Title - Sujet Radoub été 2018 - Des Groseilliers	
Solicitation No. - N° de l'invitation F3017-18N173/A	Amendment No. - N° modif. 009
Client Reference No. - N° de référence du client F3017-18N173	Date 2018-07-27
GETS Reference No. - N° de référence de SEAG PW-\$QCL-041-17430	
File No. - N° de dossier QCL-8-41017 (041)	CCC No./N° CCC - FMS No./N° VME
Solicitation Closes - L'invitation prend fin at - à 02:00 PM on - le 2018-08-03	Time Zone Fuseau horaire Heure Avancée de l'Est HAE
F.O.B. - F.A.B. Plant-Usine: <input type="checkbox"/> Destination: <input type="checkbox"/> Other-Autre: <input type="checkbox"/>	
Address Enquiries to: - Adresser toutes questions à: Deblois, Vincent	Buyer Id - Id de l'acheteur qcl041
Telephone No. - N° de téléphone (418) 649-2712 ()	FAX No. - N° de FAX (418) 648-2209
Destination - of Goods, Services, and Construction: Destination - des biens, services et construction:

La présente modification (009) a pour but :

A) Répondre aux questions des soumissionnaires.

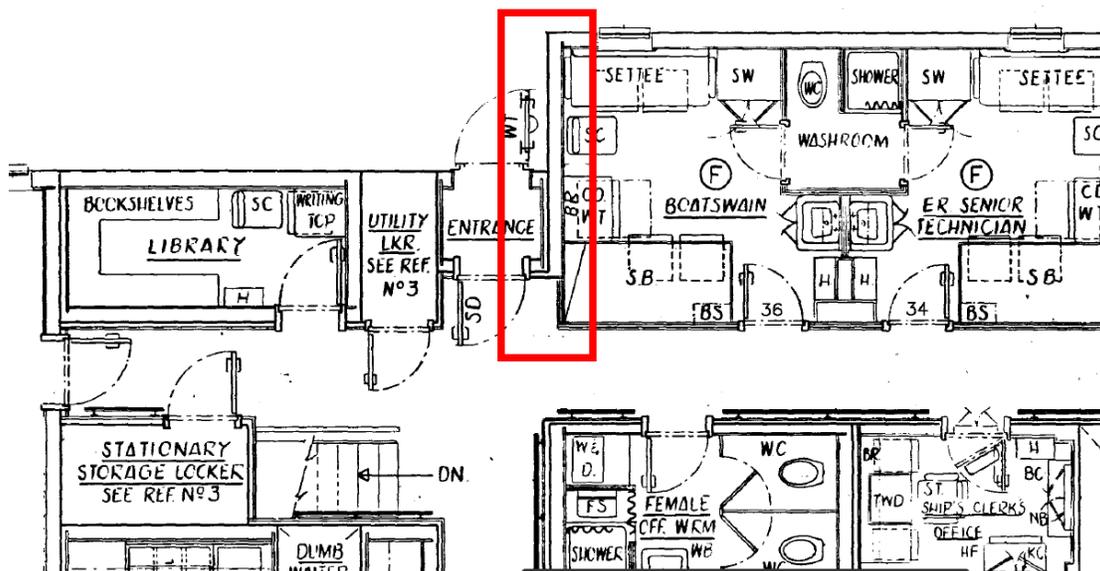
A 8.3.4 : Quelle longueur de mur est à remplacer?

La longueur de mur est à remplacer est de 10 pieds.
